**PROJET DE SERVITUDES RADIOELECTRIQUES CONTRE LES
OBSTACLES ET LES PERTURBATIONS ELECTROMAGNETIQUES
DU CENTRE RADIOELECTRIQUE DU CHAUDRON**

AVIS DU CONSEIL MUNICIPAL

RAPPORT N° 07/1-36

DELIBERATION N° 07/1-36

SERVITUDES RADIOELECTRIQUES CONTRE LES OBSTACLES

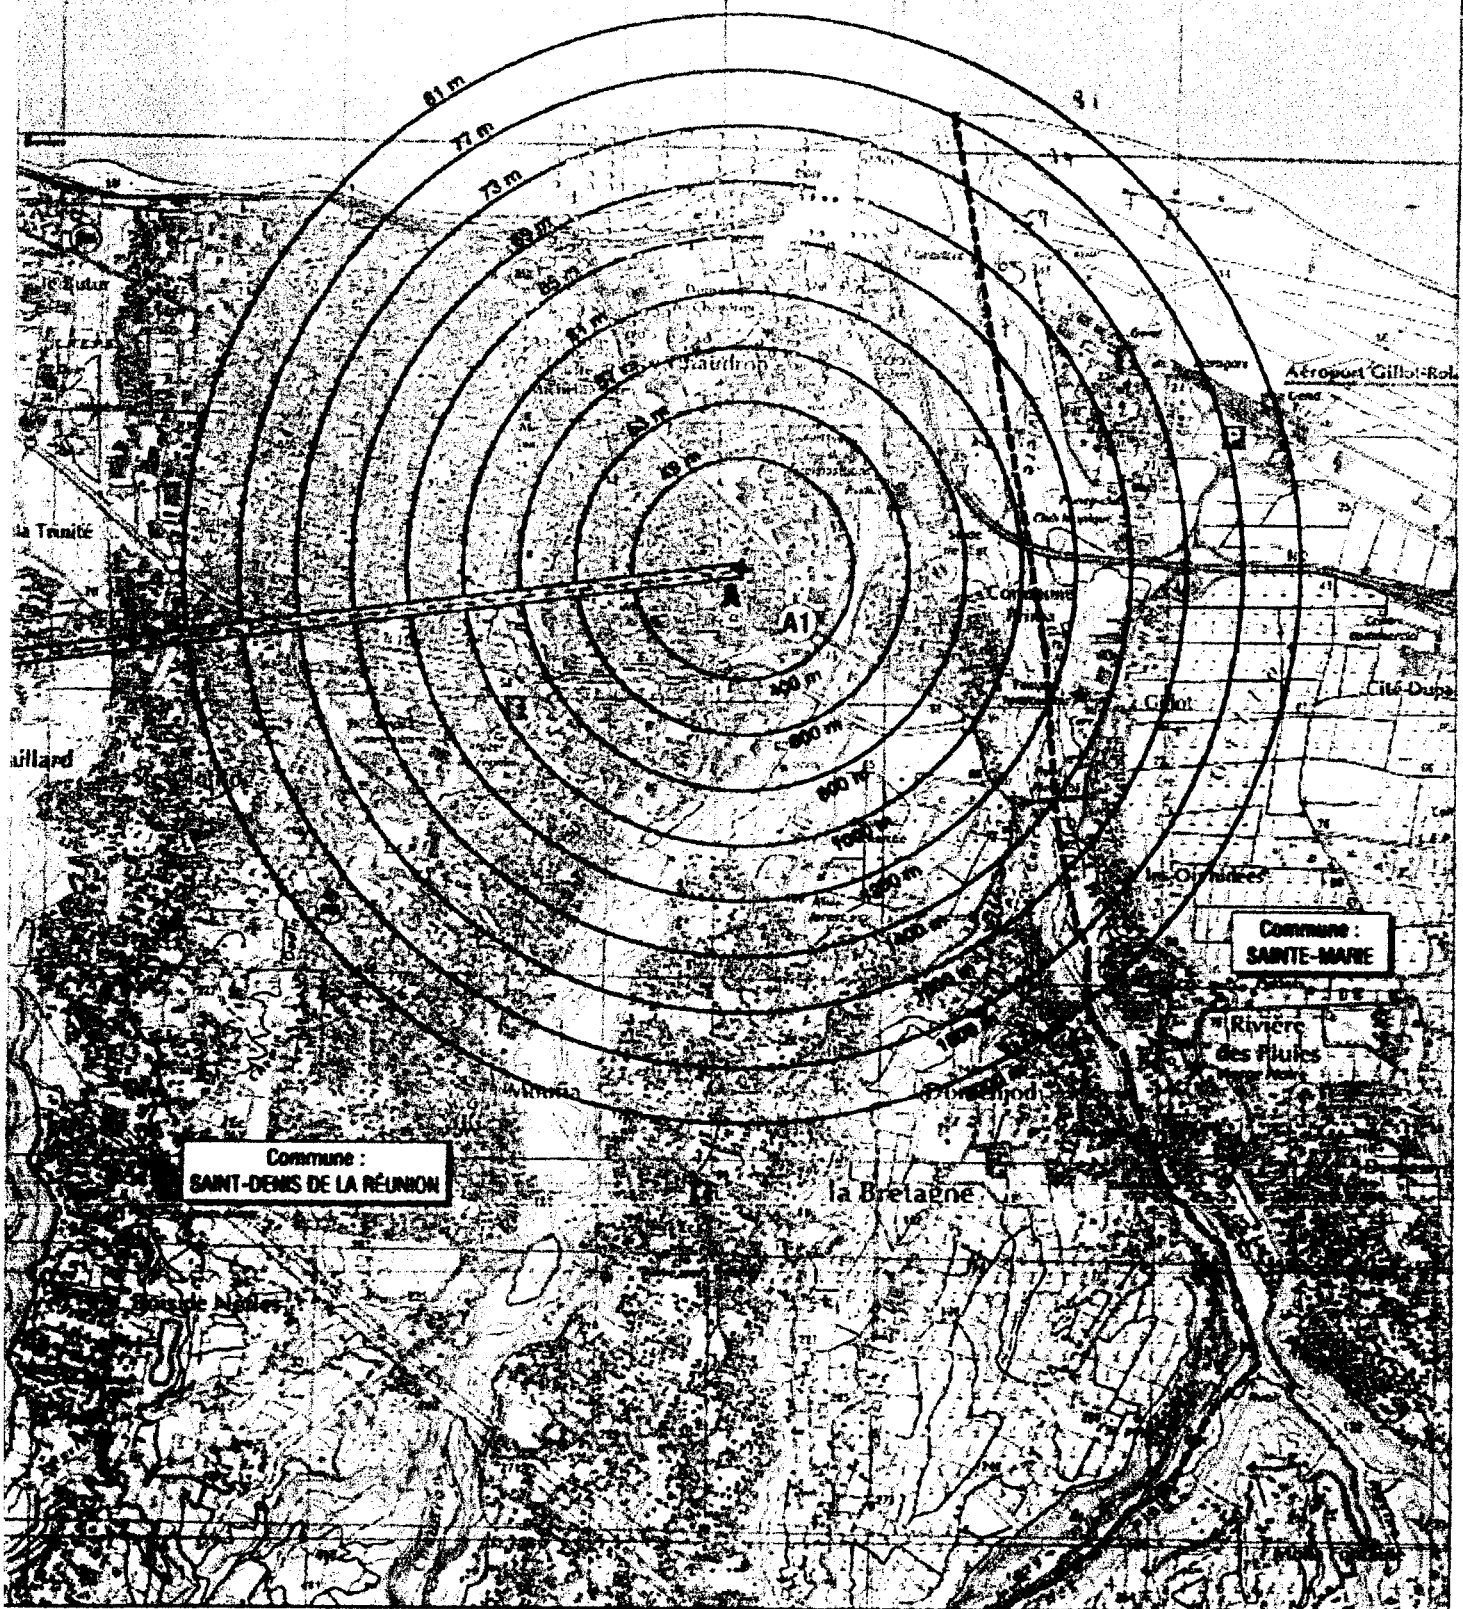
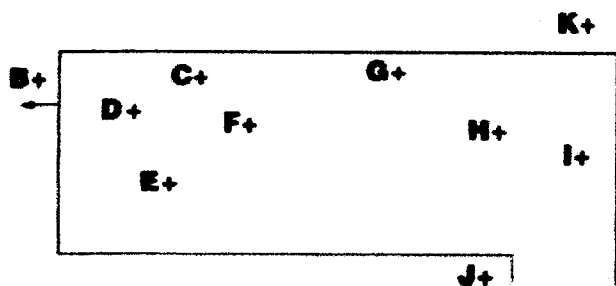
En effet, le premier des deux plans exposés, relatif à la protection radioélectrique des installations du Centre Météo France du Chaudron contre les obstacles, est particulièrement contraignant.

Ce plan prévoit autour de ce centre la création de deux zones de dégagement. Dans la zone primaire A1 de 400 m de rayon, il devrait être interdit, sauf autorisation spéciale du Ministère chargé de la Météo France, de créer des obstacles fixes ou mobiles dont la hauteur maximale de construction excéderait celle de l'antenne de réception des émissions satellitaires ; soit pour une hauteur maximale de + 9,00 mètres au-dessus du terrain naturel. En outre, il devrait être strictement interdit de créer tout ouvrage métallique, fixe ou mobile (y compris les lignes électriques et téléphoniques), étendues d'eau ou de liquide et excavations artificielles.

Au-delà du rayon des 400 mètres, les hauteurs maximales des obstacles fixes ou mobiles seraient définies selon leur position sur une pente artificielle de 2 % d'une distance maximale de 2 000 mètres de longueur (rayon maximum de la zone secondaire A2).

Or, selon l'étude d'urbanisme réalisée par les services communaux, cette servitude rendrait inconstructible plusieurs centaines d'hectares de terrains situés pour la plupart en amont du boulevard Sud. Or, ces terrains sont situés dans des zones bien desservies par les réseaux, les voies, les TC et accueillent des activités commerciales, des immeubles d'habitation et des équipements publics. Par ailleurs, ce périmètre présente un fort potentiel de développement et de renouvellement urbain. Pour illustration, le technopôle, les ZAC Triangle et Canne Mapou, le secteur de la Z.A. Foucherolles, le Campus Universitaire seraient totalement inconstructibles au vu de la topographie.

Aussi, au vu des éléments mentionnés ci-dessus, je vous propose d'émettre un avis défavorable sur le projet de servitudes radioélectriques autour du centre Météo France du Chaudron ; et plus particulièrement à l'encontre du plan de protection contre les obstacles qui contrarie manifestement les grands principes d'équilibre et de gestion économe du territoire et par voie de conséquence contrarie le Plan Local d'Urbanisme approuvé en décembre 2004.

Considérant que les projets de servitudes radioélectriques décrits au rapport sont de nature à considérablement limiter les droits à construire dans un périmètre d'environ 13 kilomètres carrés autour du centre météorologique du Chaudron (application du rayon de 2000 mètres) ;

Considérant plus particulièrement que le secteur des mi-pentes de la partie Est de la Ville serait totalement inconstructible (secteurs urbains situés en amont du Boulevard Sud, depuis le quartier de Bois de Nêfles jusqu'à La Bretagne/Domenjod) ;

Considérant aussi que ce périmètre couvre environ le tiers de la bande littorale de la commune de Saint-Denis (couverture quasi-intégrale des quartiers du Chaudron et de Sainte-Clotilde) qui dispose des potentialités de constructions et de densification urbaines les plus favorables de la Ville ;

Je vous propose par ailleurs de formuler une demande auprès du Préfet afin que le dossier comporte des prescriptions prenant en compte l'état actuel d'urbanisation dans le périmètre de protection ainsi que le projet de PLU approuvé.

Emet un avis défavorable sur le projet de servitudes radioélectriques contre les obstacles et les perturbations électromagnétiques du Centre de Réception Radioélectrique du Chaudron, conformément au dossier transmis par la Préfecture de la Réunion.

Propose que le Député-Maire engage toute discussion utile avec la direction de Météo France ainsi que les services de l'Etat pour mettre en œuvre une solution alternative et partagée.
